Betreft : Geluid: Vossenakker - Oostendorperstraatweg 10 A in Elburg  
 Locatie : Oostendorperstraatweg 10 A in Elburg (Vossenakker)  
 Bevoegd gezag: gemeente Elburg  
 Ons kenmerk : Z-18-195279  
 Uw kenmerk : 438004  
 Datum advies : 30-04-2018  
 Behandelaar : Epskamp, S, tel: 0341 - 474 339

**Figuur 1 Situatie**

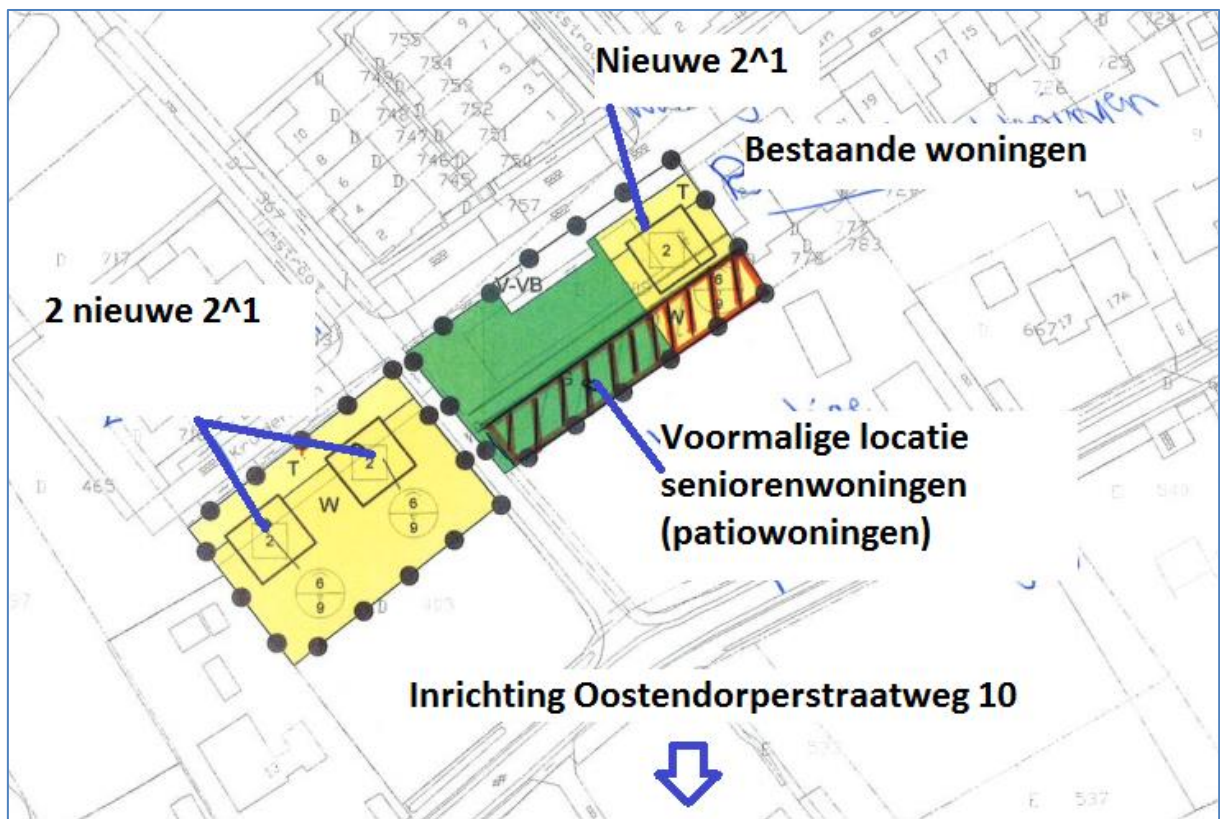
In het rapport wordt uitgegaan van de bouw van twee tweekappers (nummer 6 en 7, 2 nieuwe 2<sup>^</sup>1) recht tegenover het agrarisch bouwperceel (ten noord van het pand Oostendorperstraatweg 13) aan de zuiden van de Kruidenlaan.

Aan de andere (noordzijde) van het ontsluitingspad waren 4 seniorenwoningen gepland (nummers 8, 9 en niet aangegeven 10 en 11). De bouw van de patiowoningen (8, 9, 10 en 11) zijn vervallen. Daarvoor in de plaats wordt een tweekapper (nieuwe 2<sup>^</sup>1) gebouwd direct ten zuiden van de bestaande woning Kruidenlaan 25.

b. Nu de patiowoningen vervallen en een tweekapper wordt geprojecteerd direct ten zuiden van de woning Kruidenlaan 25 geldt de vraag of deze tweekapper ook moet worden afgeschermd? en Zoja, welke voorwaarden gelden daar dan voor.?

- Het geluidsscherm moet inderdaad worden geprojecteerd zoals staat aangegeven in het rapport (zie lichtblauwe streep op figuur). Het scherm moet gesloten zijn en een minimale massa van 10kg/m<sup>2</sup> hebben. Het maakt niet uit van welk materiaal het scherm is; dit kan bijvoorbeeld hout zijn of steen.
- De nieuwe tweekapper komt ongeveer op de plaats van nummer 9 uit het geluidsonderzoek van 2013. Nummer 9 kon voldoen aan de geluidsnormen uit het Activiteitenbesluit. De nieuwe tweekapper komt nog iets verder van de inrichting te liggen en zal daarmee ook voldoen aan de geluidsnormen. De geluidsnormen uit het rapport van 2013 gelden nu ook nog steeds.

Figuur 2 locatie geluidsscherm (lichtblauw)

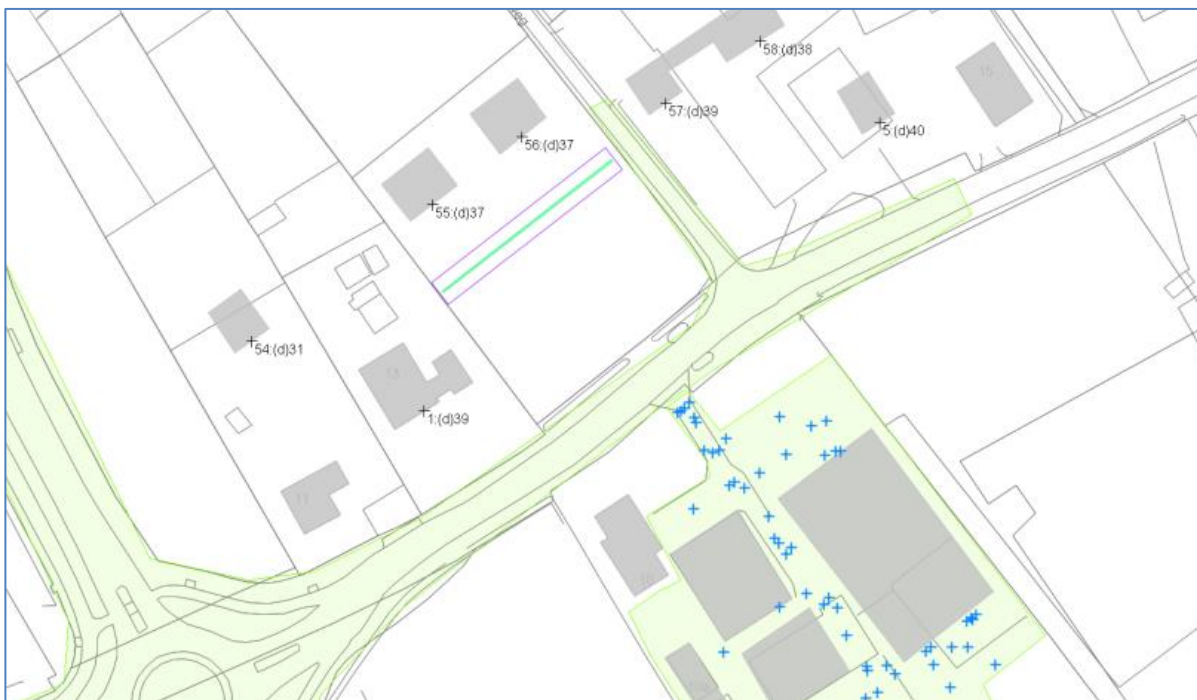
a. In het rapport staat aangegeven dat er een afscheiding moet komen van 2.10 meter hoogte. Wij gaan er van uit dat dit scherm over de breedte moet worden gebouwd zoals aangegeven. Recht achter de woningen. De hoogte van 2.10 meter is aangegeven, maar niet is aangegeven aan welke fysieke eisen de afscherming moet voldoen. Hout of steen, gesloten deels open, dikte enz.

Is dat correct i.r.t. de bestemming/erfgrens van de bijgevoegde verbeelding van die 2 tweekappers?
